PLANFESTSTELLUNG

Lageplan 4

1. Planänderung

Osttanger Jena

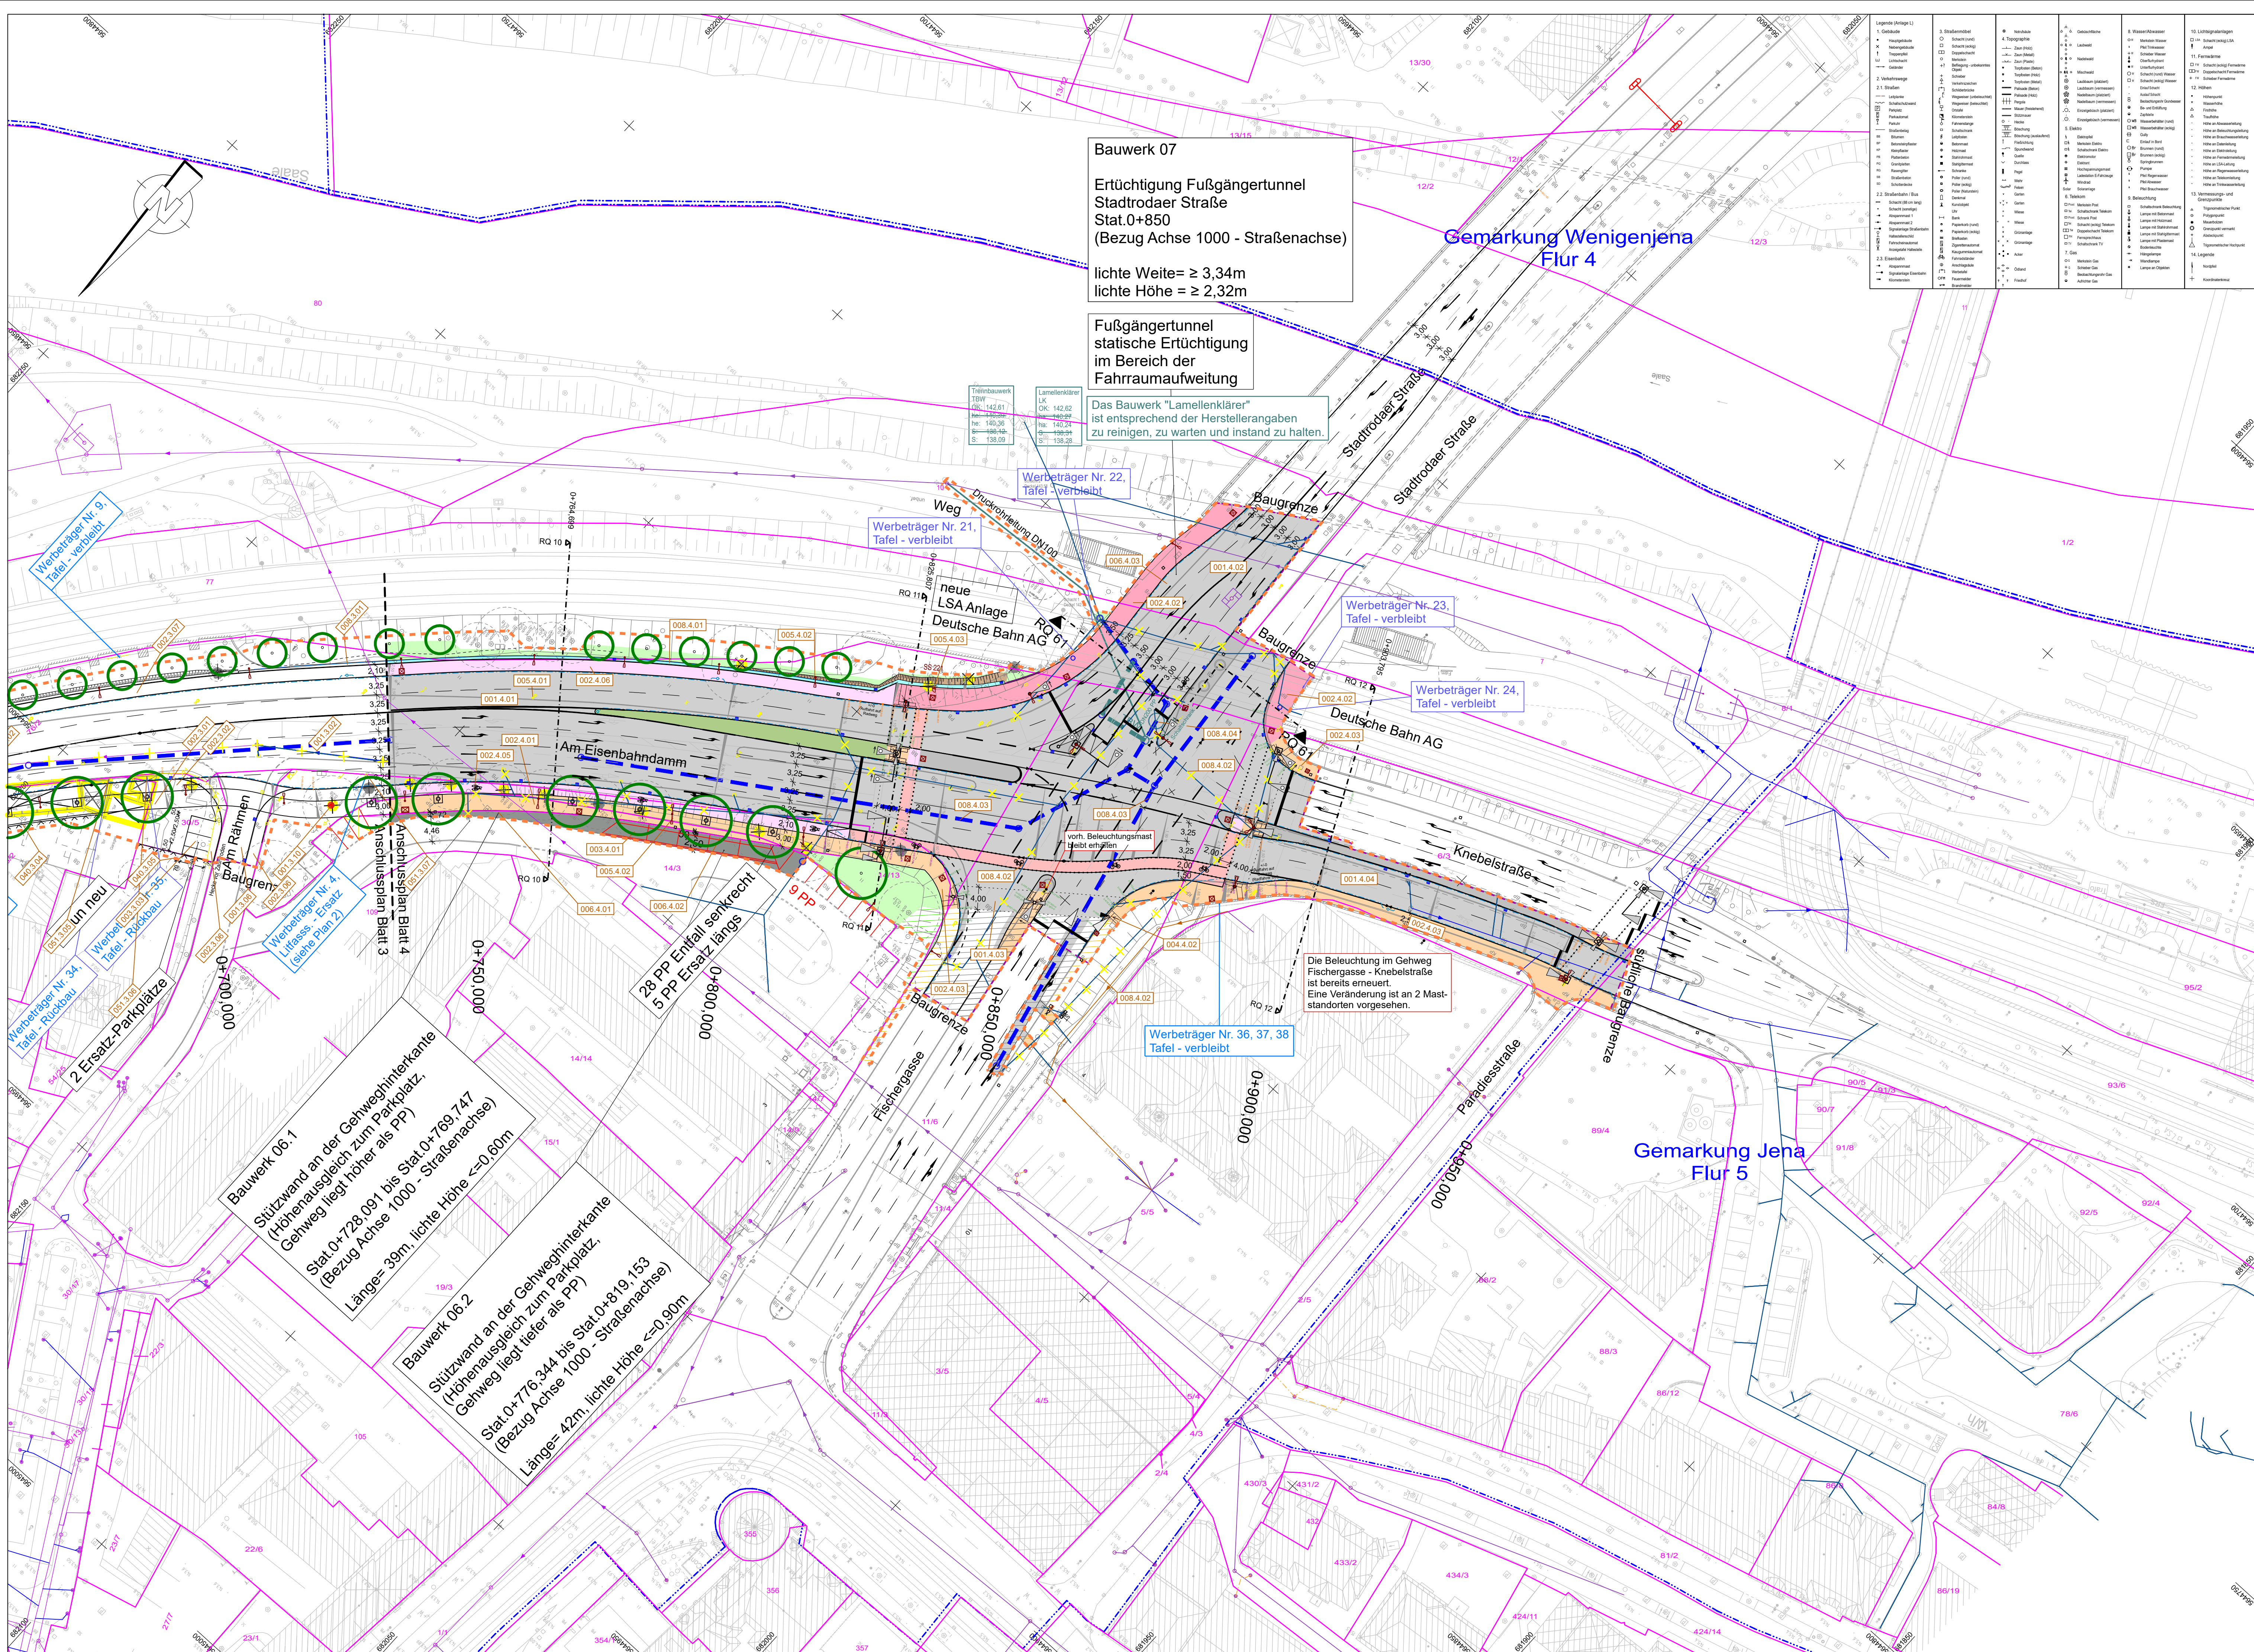
a	Anpassungen RW Kanal / Lamellenkläner von R403 bis zum vorh. Schacht	02.12.2024	B. Peuß
Nr.	Art der Änderung	Datum	Zeichen
